# შპს „ხუმპრერი ჰესი“

მესტიის მუნიციპალიტეტში, მდინარე ხუმფრერზე  
6.76 მგვტ. სიმძლავრის ხუმფრერი 1 და 25.94 მგვტ.  
სიმძლავრის ხუმფრერი 2 ჰესების კასკადის მშენებლობისა და  
ექსპლუატაციის პროექტი

გარემოზე ზემოქმედების შეფასების ანგარიში

## შენიშვნების გათვალისწინების განმარტებითი ბარათი

ნახაზი 5.2 წყალმიღების, უქმი წყლის წყალსაგდების, სალექარის მუშა კამერების, სადაწნო აუზის ჭრილი - თევზამრიდის განთავსების სქემა

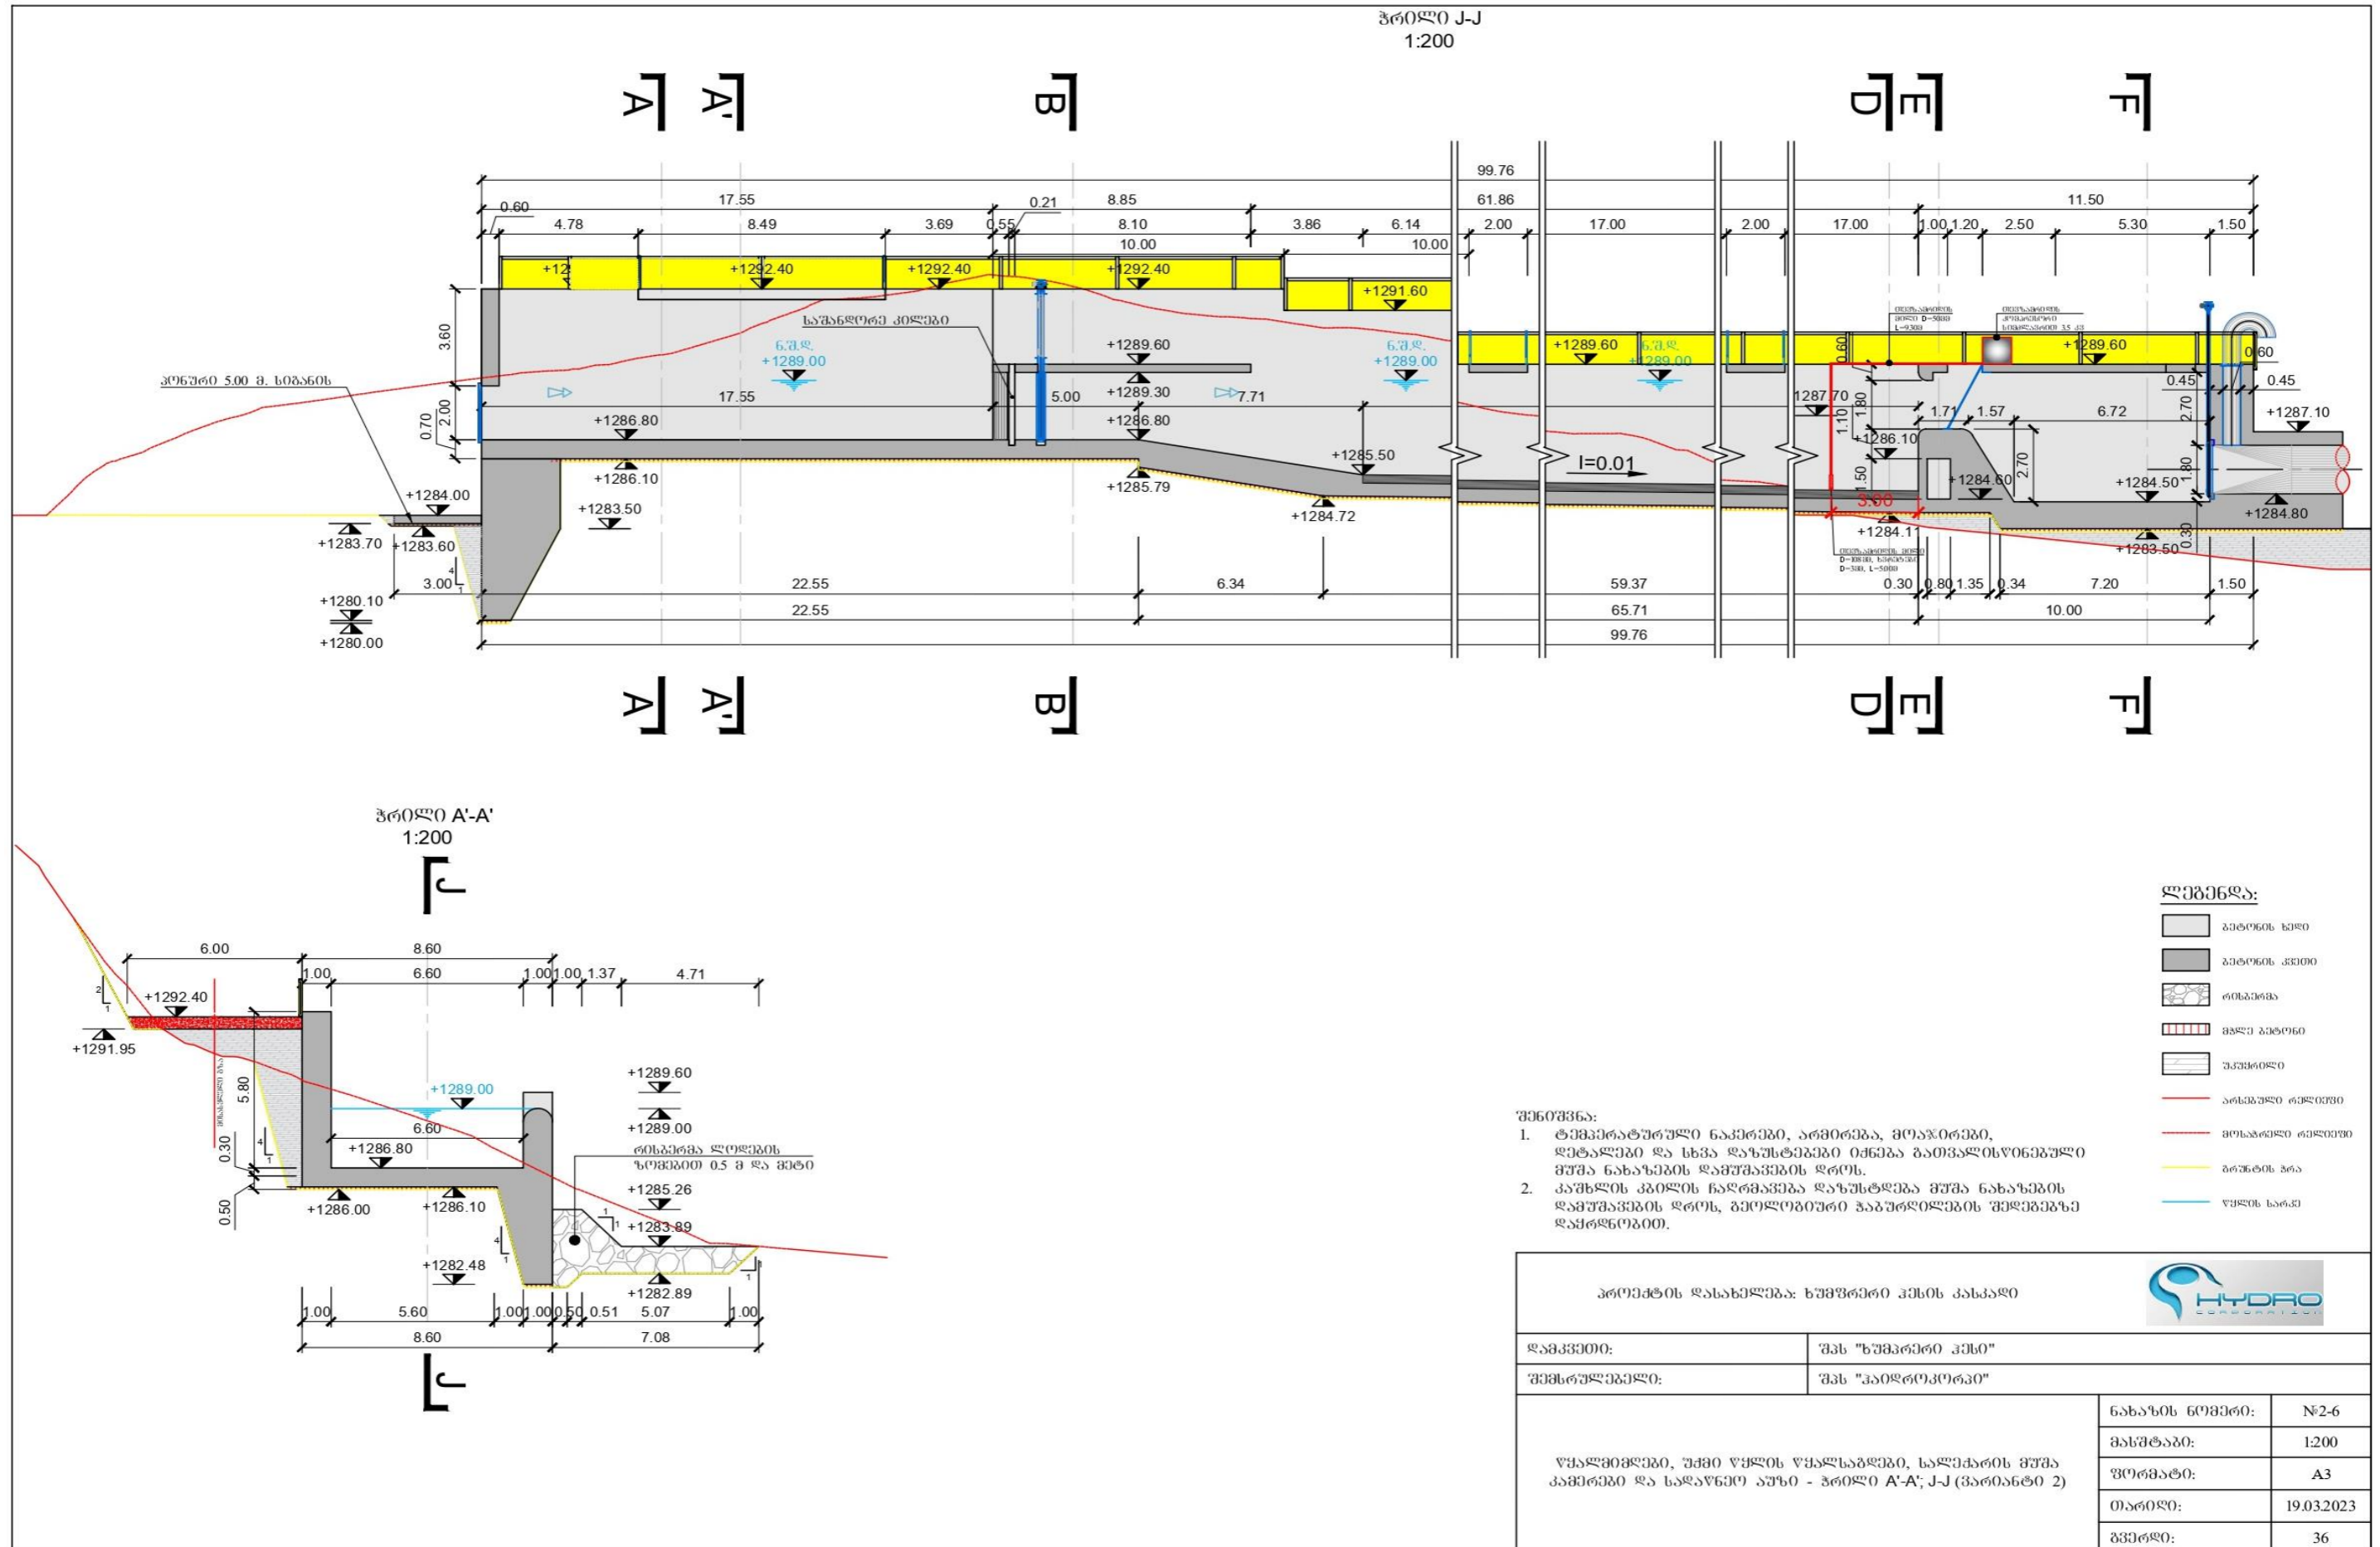
5. შენიშვნა: გზის ანგარიშში არ არის მოცემული და დაზუსტებას საჭიროებს თევზამრიდი კონსტრუქციის დეტალური დახასიათება (შესაბამისი ნახაზით, სქემით და გაანგარიშებით);

თევზამრიდი მოწყობილობა თავდაპირველად იყო გათვალისწინებული სათავე ნაგებობაზე წყალმიმღების წინ. თუმცა, გატარებული ტექნიკური ანალიზისა და ჰიდროდინამიკური პირობების შეფასების შემდეგ, მიღებულ იქნა გადაწყვეტილება თევზამრიდი სისტემის გადატანის შესახებ სალექარის ბოლო ნაწილში. აღნიშნული ცვლილება გამართლებულია, ვინაიდან სალექარში უკვე განეიტრალებულია ძირითადი ნაკადის ენერგია, წყლის სიჩქარე შემცირებულია და შესაბამისად, თევზამრიდის მუშაობა ამ ადგილას იქნება უფრო ეფექტური და მიზანმიმართული. ვინაიდან პროექტით გათვალისწინებულია ორ სექციიანი სალექარის მოწყობა, კომპრესორიდან წამოვა 2 ცალი შეკუმშული ჰაერის მილი. ორივე ღიობისთვის მოეწყობა 10 მეტრი სიგრძის პერფორირებული მილი. თევზამრიდმა რომ ეფექტურად იმუშაოს აუცილებელია ჰაერის ბუმტუკები ამოვიდეს ზედაპირზე, არმისული სადაწნეო აუზის ღიობებამდე, სადაც განთავსებულია წმინდა გოსოსები. წყლის სიჩქარე სალექარში 0.25 მ/წმ-ის ტოლი იქნება. ჰაერის ბუმტუკების ამოტივტივების სიჩქარე მოცემულ შემთხვევაში იქნება 0.5 მ/წმ, ვინაიდან ჰაერის ბუმტუკების ამოტივტივებას სჭირდება 8 წამი, ხოლო წყლის ნაკადი 8 წამში გაივლის 2 მეტრს, ამიტომ სალექარში თევზამრიდი კონსტრუქციის პერფორირებული მილი განთავსდება შესასვლელი ღიობებამდე 3 მეტრის მოშორებით და დარჩება კიდევ 1 მეტრი, ანუ ჰაერის ბუმტუკები გარანტირებულად ვერ მოასწრებს ღიობებში შესვლას ისე ამოვა წყლის ზედაპირზე. **იხ. ნახაზი 5.1; 5.1.1; 5.2; 5.2.1 და ასევე, ნახაზი 2.1-2.2.**

ქვემოთ მოცემული ანგარიშით მიღებულია საჭირო შეკუმშული ჰაერი წარმადობით 20 მ<sup>3</sup>/სთ, ხოლო კომპრესორიდან გამოსული შეკუმშული ჰაერის წნევისათვის საკმარისია 1 ატმოსფერო (მილის წყალში ჩაღრმავების გათვალისწინებით რაც შეადგენს 4 მეტრს), ამისთვის საჭიროა კომპრესორი სიმძლავრით 3.5 კილოვატი. უქანგავი ფოლადის პერფორირებული მილის დიამეტრი იქნება 108 მმ. მილის პერფორაცია გაკეთდება 3 მმ დიამეტრით, სიგრძეზე ყოველ 10 სმ-ში, შესაბამისად სულ იქნება 100 ხვრეტი სწორხაზოვნად.
